**DIRETTRICE FERROVIARIA MESSINA-CATANIA-PALERMO**

**NUOVO COLLEGAMENTO PALERMO CATANIA**

**LOTTO 5: Dittaino (e) – Catenanuova (i)**

**Richiesta di riesame della condizione ambientale 7 parere CTVIA 163 del 18/10/2021**

Figura 1- perimetrazione area AR.01 su ortofoto

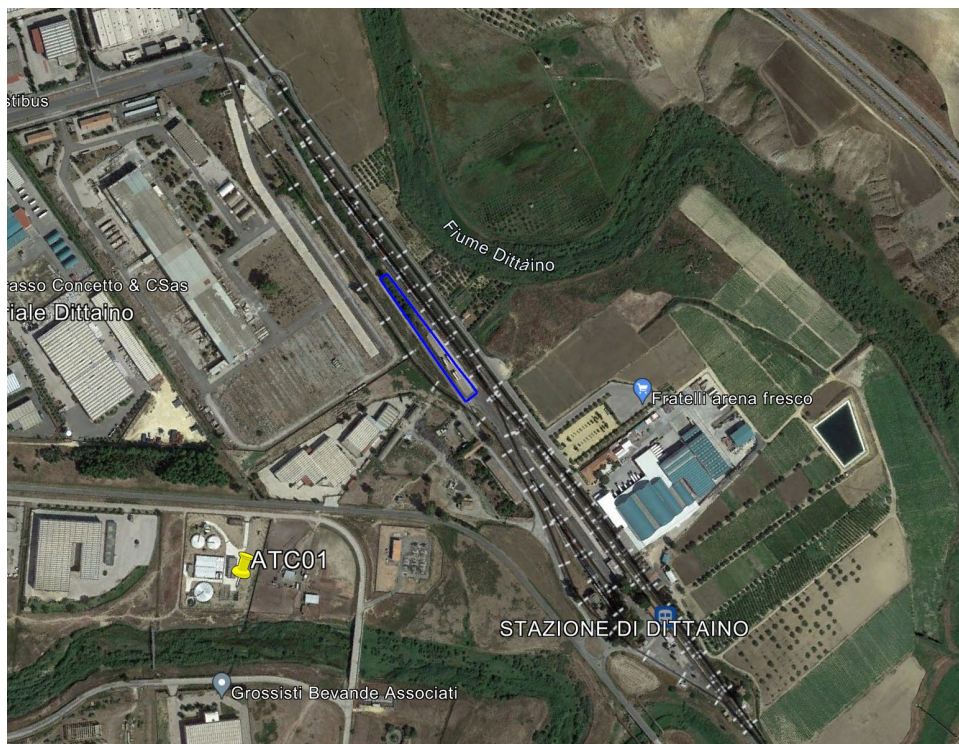
Tuttavia, come risulta dalle successive figure 1, 2 e 3, l’area di armamento denominata AR.01 del Lotto 5 è posizionata all’interno dell’attuale Impianto ferroviario di Dittaino, in affiancamento ai binari esistenti.

Quest’area, priva di vegetazione a meno di sporadiche essenze di carattere spontaneo lungo la recinzione ferroviaria, risulta parzialmente pavimentata, e allo stato attuale viene utilizzata per lo stoccaggio dei materiali necessari alla manutenzione della linea ferroviaria.

Figura 4 - Individuazione dell'area di Armamento AR.01 in relazione alla Carta Uso suolo

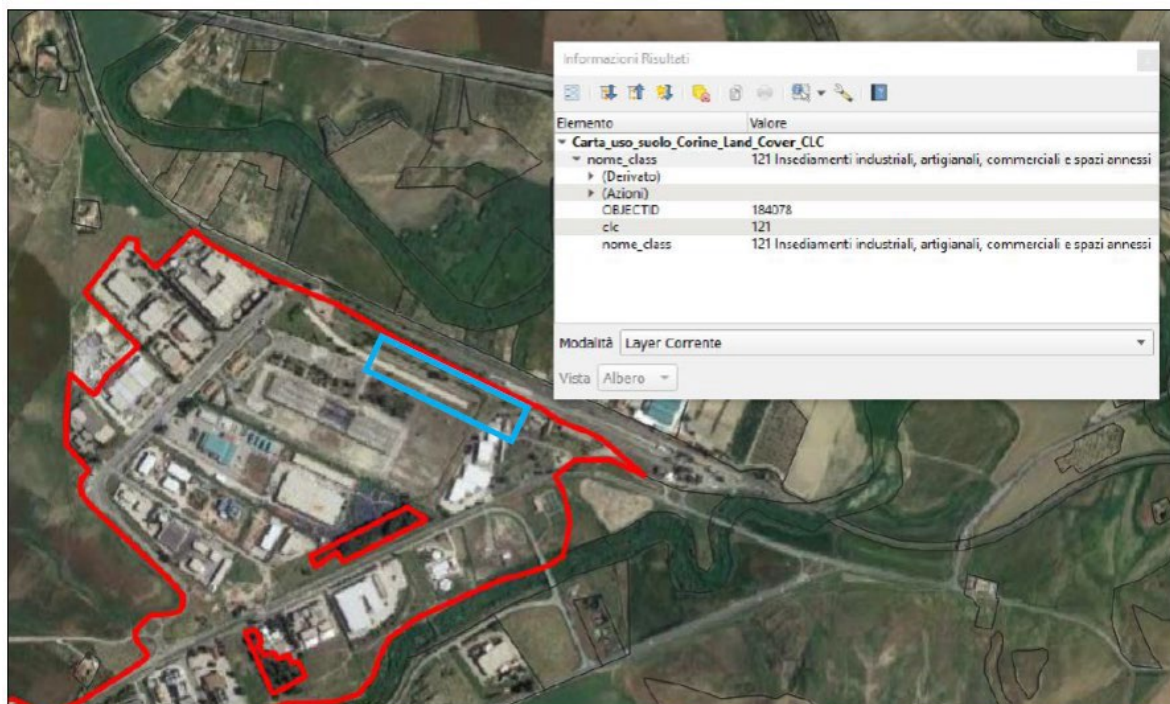
Anche all'interno della carta dell'Uso del suolo presente nel portale S.I.T.R. della Regione Sicilia, tale area viene indicata come insediamento industriale e non come area vegetata.

Figura 6 - Individuazione cantiere AR.01 in relazione all'Habitat. Fonte S.I.T.R. Regione Sicilia

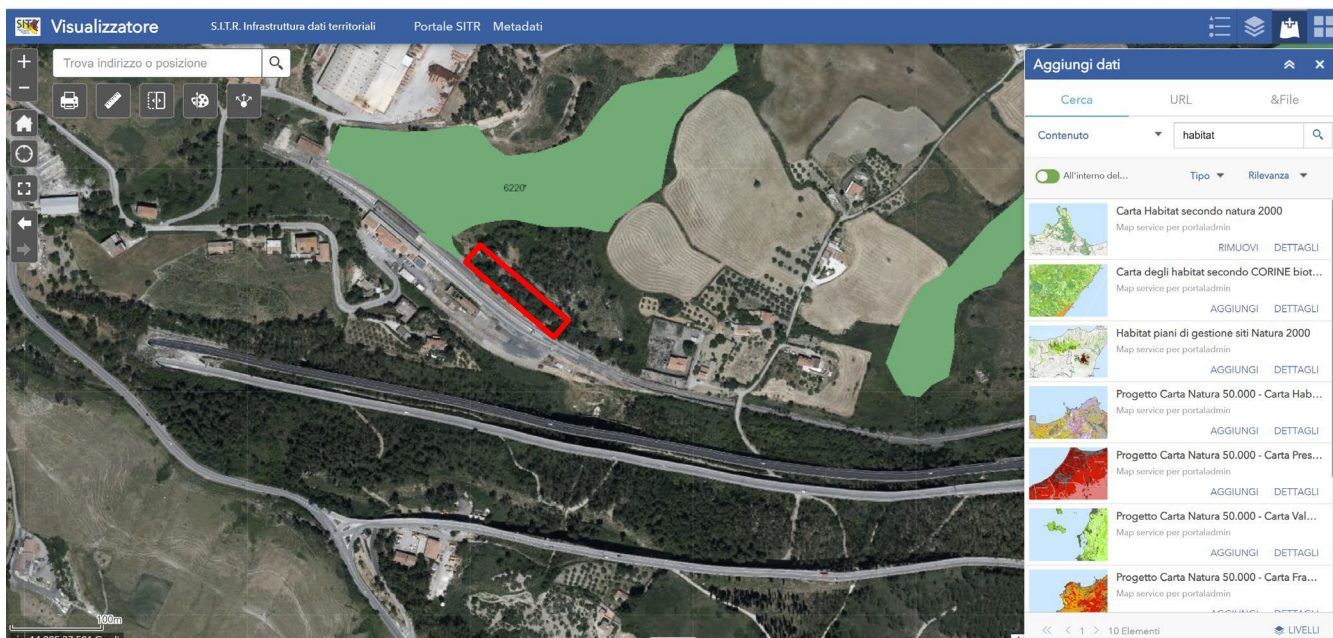
All'interno del lotto 4B è effettivamente presente un'area di armamento denominata anche in quel caso come AR.01 e posizionata su un'area vegetata e confinate con l'Habitat 6220 come rappresentato nella figura 6 dove sono riportate l'area AR.01 e l'area dell'Habitat 6220 su cartografia del S.I.T.R. della Regione Sicilia.

Per tale condizione ambientale, inoltre, è già stata chiusa l'istruttoria relativa alla Verifica di Ottemperanza con Parere Positivo CTVIA n. 893 del 10 novembre 2023.
